改善箇所説明図

改善の内容

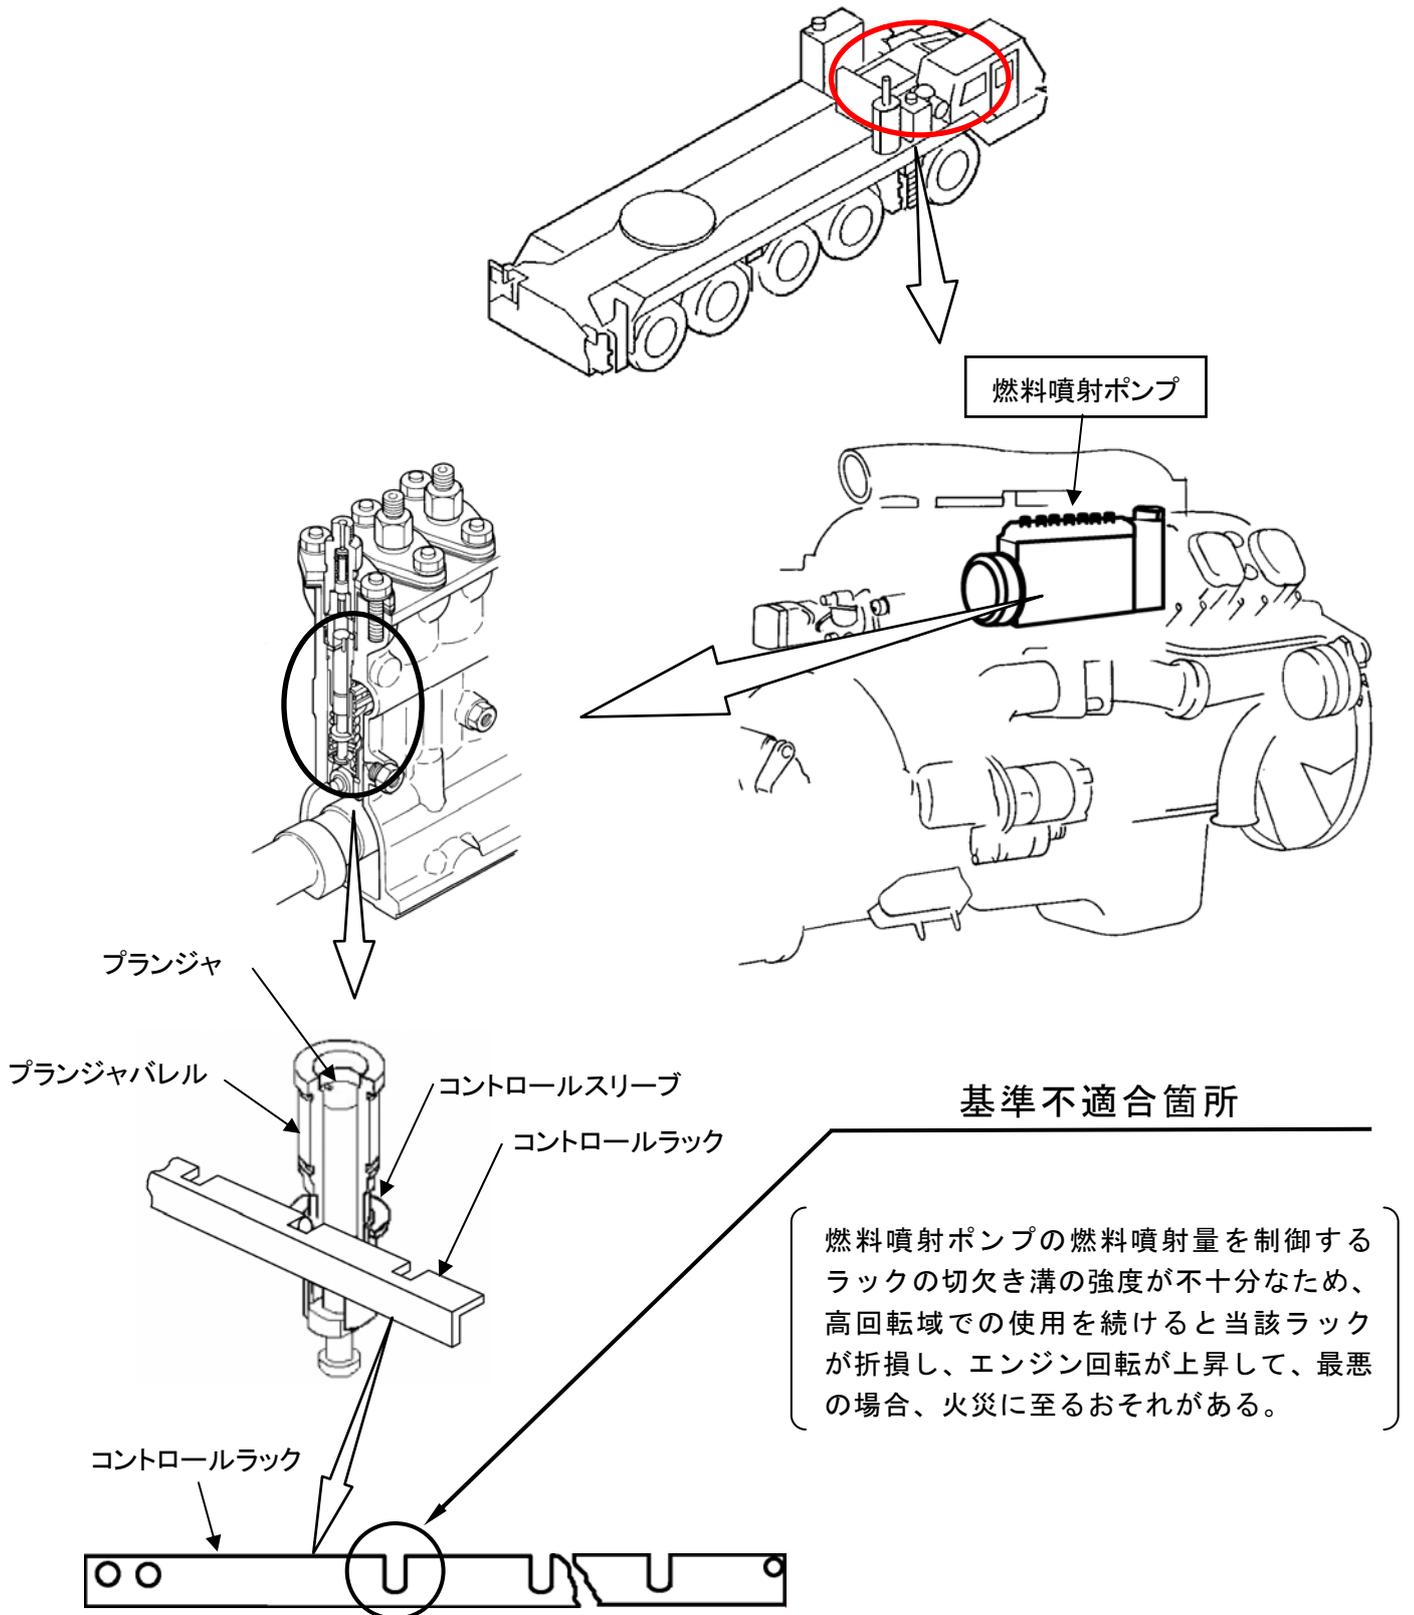
全車両、噴射ポンプをラックの材質および形状を変更した対策品に交換する。

注：□は、交換部品を示します。

識別：改善措置作業完了車には、エンジンカバー上面点検リッド裏面の見易いところに「HD-03」の文字が記載された白黄色のステッカーを貼付する。
